Gemeinde Altenbeken

Beschlussvorlage

BA/045/10

Betreff: Bauanträge - Windenergie

Topographische Karte

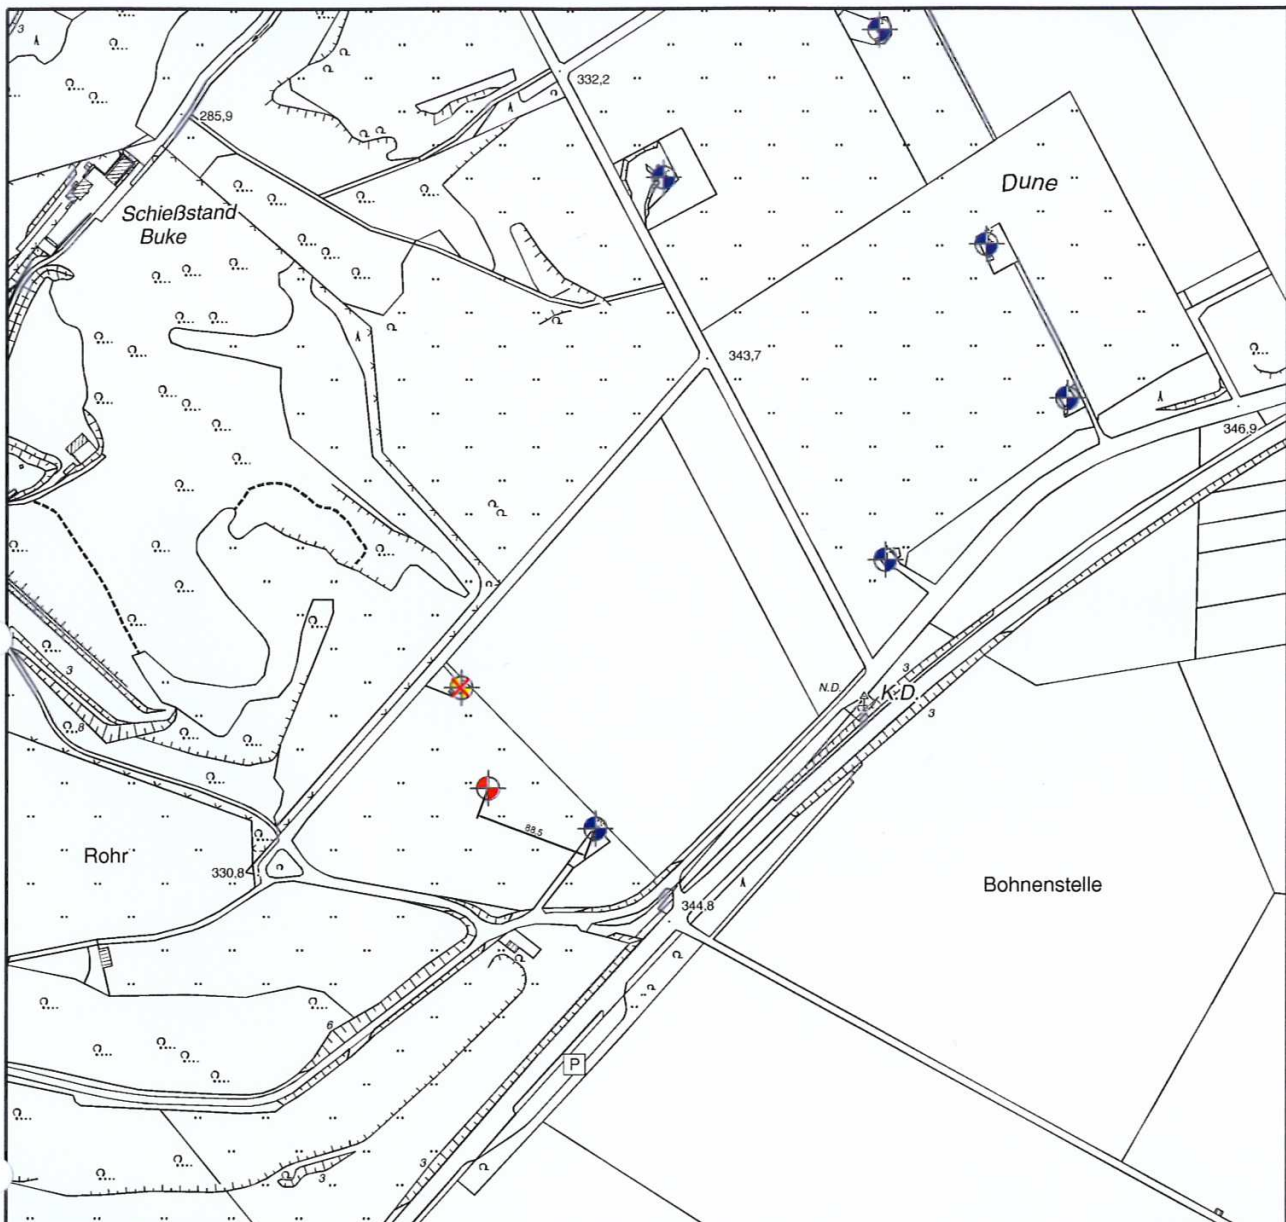
Die geplante Anlage wird eine Gesamthöhe von 179,38 m haben. Mit dem Neubau und Betrieb der beantragten WEA soll eine Anlage repowered (demontriert) werden. Die zu demontrierende Anlage ist eine WEA des Typs Enercon E-40 mit einer Nennleistung von 500 kW, einer Nabenhöhe von 65 m und einem Rotordurchmesser von 40 m (Gesamthöhe 85 m) und steht nördlich des beantragten neuen Standortes.

Nach den damaligen Planungsansätzen der Planungsgemeinschaft sollte nicht nur – wie jetzt beantragt – die eine o.a. WEA im Rahmen des beantragten Repowering demontriert werden, sondern auch die südöstlich des beantragten neuen Standortes (auf demselben Grundstück)

gelegene WEA des Typs Enercon E-40 mit einer Nennleistung von 500 kW, einer Nabhöhe von 65 m und einem Rotordurchmesser von 40 m (Gesamthöhe 85 m).

Die Verwaltung wird beauftragt die Zurückstellung des Baugesuchs gem. § 15 Abs. 3 Baugesetzbuch bei der Baugenehmigungsbehörde zu beantragen, da zu befürchten ist, dass die Durchführung der Planung durch das Vorhaben wesentlich erschwert werden würde.

Sofern der Antrag dahingehend abgeändert wird, dass die südöstlich des beantragten neuen Standortes (auf demselben Grundstück) gelegene WEA des Typs Enercon E-40 mit einer Nennleistung von 500 kW, einer Nabenhöhe von 65 m und einem Rotordurchmesser von 40 m (Gesamthöhe 85 m) im Rahmen des beantragten Repowering ebenfalls demontiert werden soll, wird die Verwaltung beauftragt das Einvernehmen für die beantragte WEA mit einer Gesamthöhe von 179,38 m zu erteilen.

Antlichter Lageplan

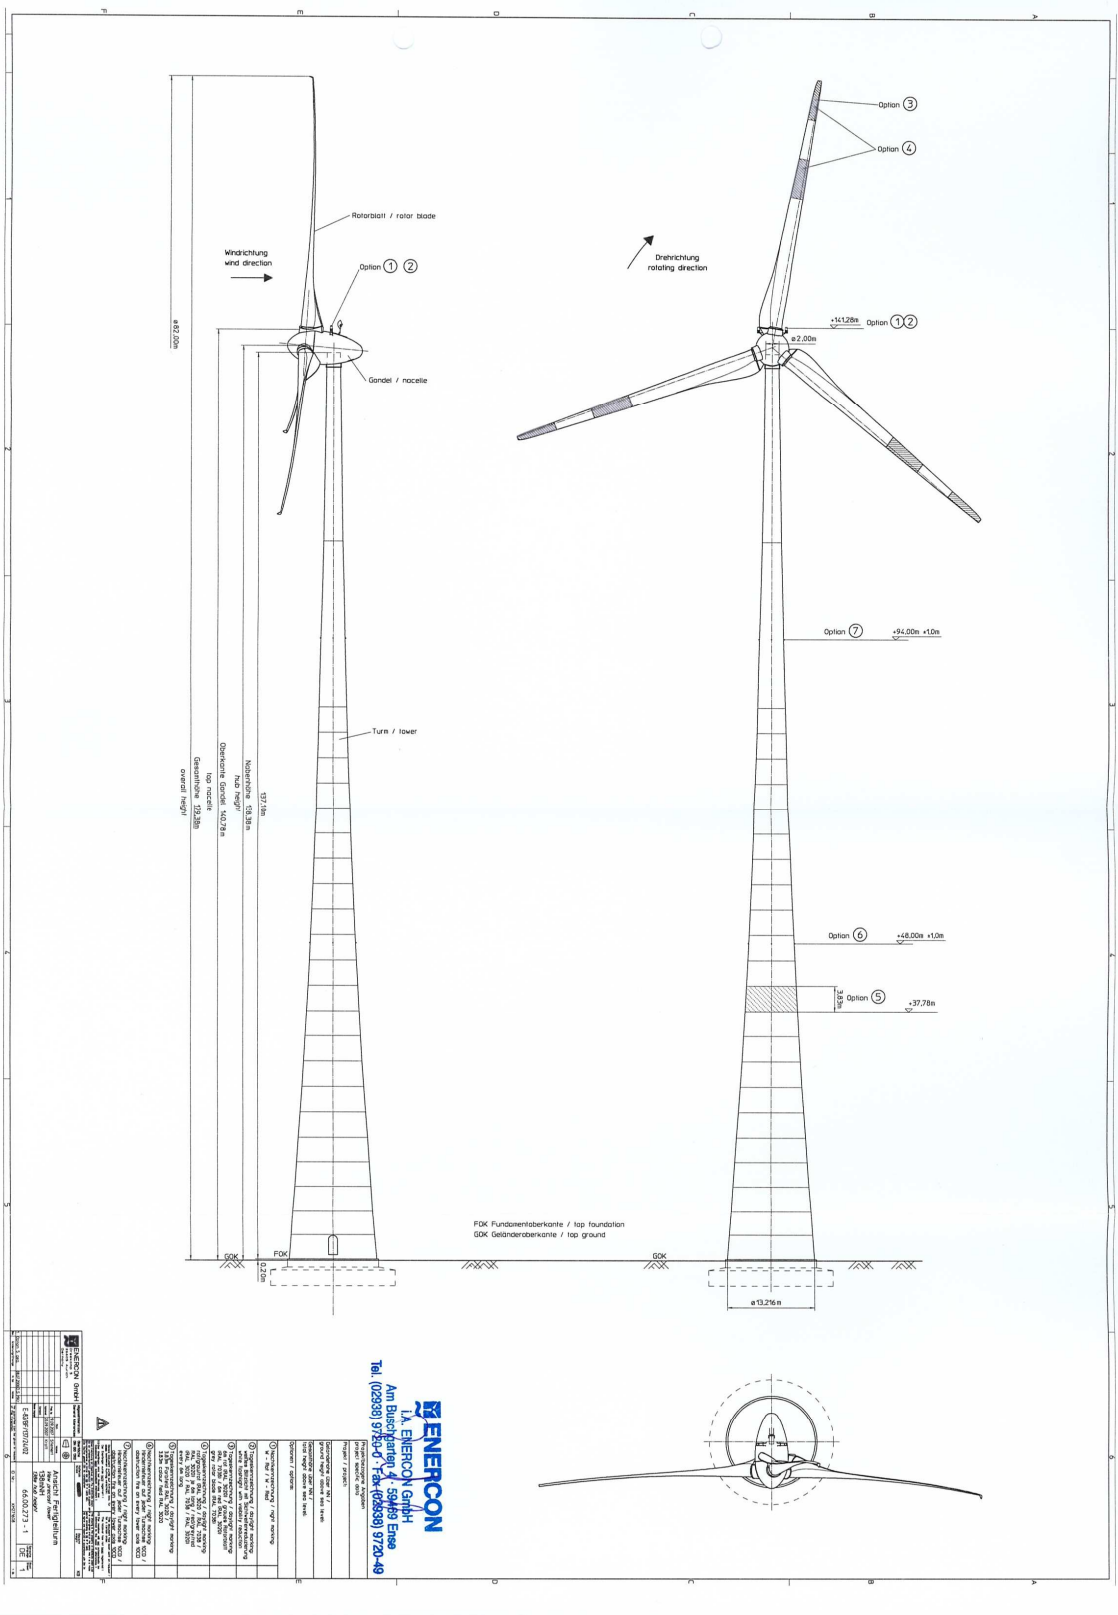
Berechnung der Tiefe der Abstandfläche:

(Nabenhöhe + $\frac{1}{2}$ Rotordurchmesser) * 0,5

$(138,38 + \frac{1}{2} (82,00)) * 0,5 = 89,69$

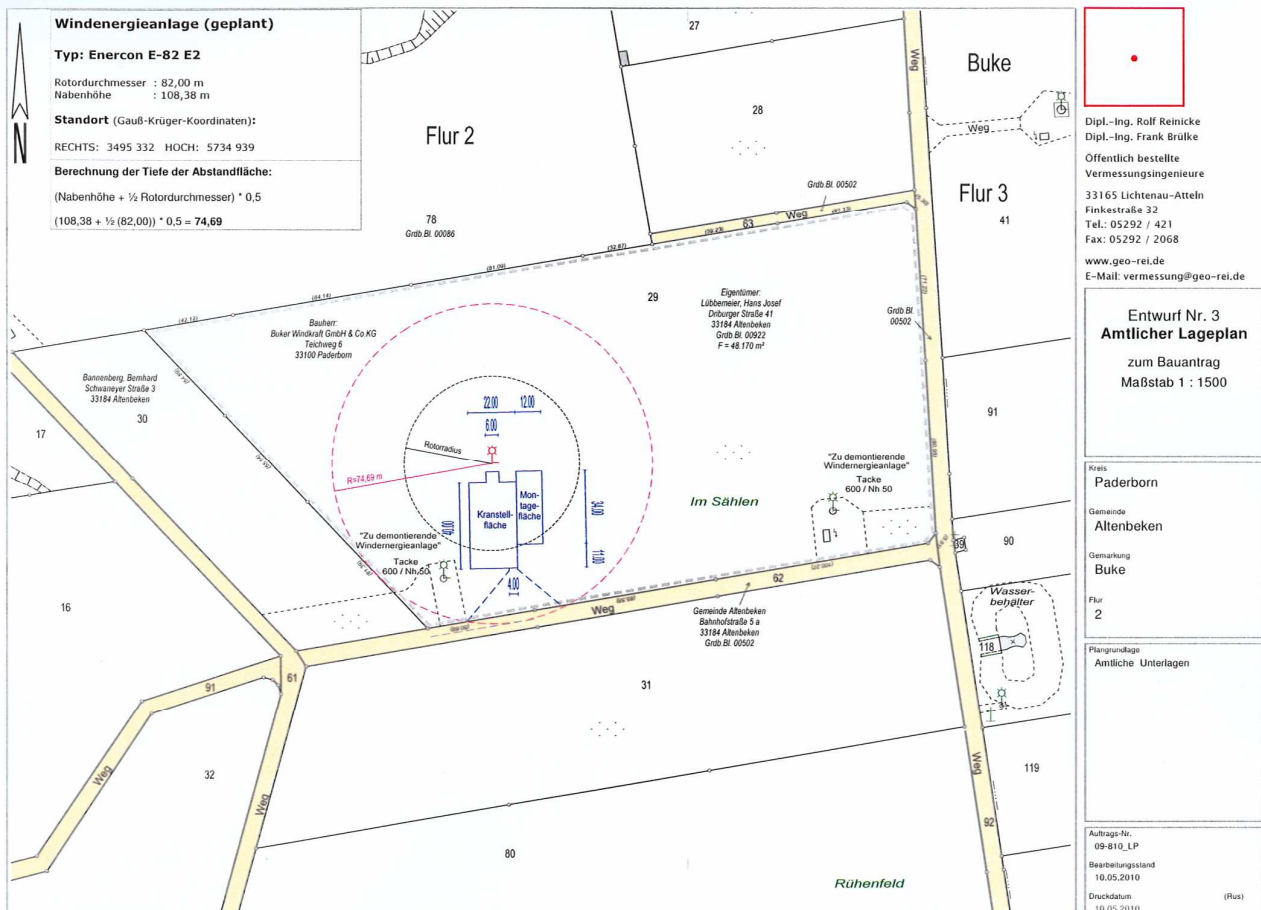
Der ursprünglich beantragte Standort der neuen Anlage befand sich außerhalb der im Rahmen der 6. Änderung des Flächennutzungsplanes der Gemeinde Altenbeken im Jahre 1994 ausgewiesenen Windvorrangzonen. Das Bauvorhaben war deshalb an dem beantragten Standort nicht zulässig. Dieser Antrag wurde zwischenzeitlich zurückgenommen. Hierüber wurde der Rat der Gemeinde Altenbeken in seiner Sitzung am 29.04.2010 informiert (Verwaltungsvorlage BA /038/10, Punkt 5.2.). In der v.g. Verwaltungsvorlage wurde bereits darauf hingewiesen, dass nicht ausgeschlossen werden könne, dass der Antragsteller im Rahmen eines neuen Antrages den Standort der geplanten Anlage so weit nach Osten verlagert, dass sich der Standort innerhalb der im Jahre 1994 ausgewiesenen Windvorrangzone befindet.

Der Antragsteller beabsichtigt nun, den Standort der geplanten Anlage entsprechend zu verschieben. Zum Zeitpunkt der Erstellung der Verwaltungsvorlage lag der entsprechende Bauantrag noch nicht vor. Dem Lageplan können jedoch die Details zum geplanten Repowering entnommen werden.

Der geplante neue Standort liegt nun innerhalb der im Jahre 1994 ausgewiesenen Konzentrationszone. Da damit zu rechnen ist, dass der Bauantrag zur Errichtung und zum Betrieb der geplanten Windenergieanlage in Kürze bei der Gemeinde Altenbeken eingehen wird, sollte bereits an dieser Stelle über die Erteilung des Einvernehmens beraten und beschlossen werden. Da für diesen Bereich noch offene Fragen im Zusammenhang mit der Landschaftsschutzgebietsverordnung bestehen, empfiehlt die Verwaltung, folgenden Beschluss zu fassen:

Die Verwaltung wird beauftragt das Einvernehmen gem. § 36 Baugesetzbuch zu erteilen. Die Einvernehmenserteilung erfolgt unter dem Vorbehalt, dass seitens der Bezirksregierung Detmold eine Entlassung u.a. dieses Bereiches aus dem Landschaftsschutz in Aussicht gestellt wird.

Sofern eine Aussage der Bezirksregierung zu einer Entlassung aus dem Landschaftsschutz bis zum Ende der Frist zur Abgabe der gemeindlichen Stellungnahme noch nicht vorliegt, wird die Verwaltung beauftragt die Zurückstellung des Baugesuches gem. § 15 Abs. 3 Baugesetzbuch bei der Baugenehmigungsbehörde zu beantragen.
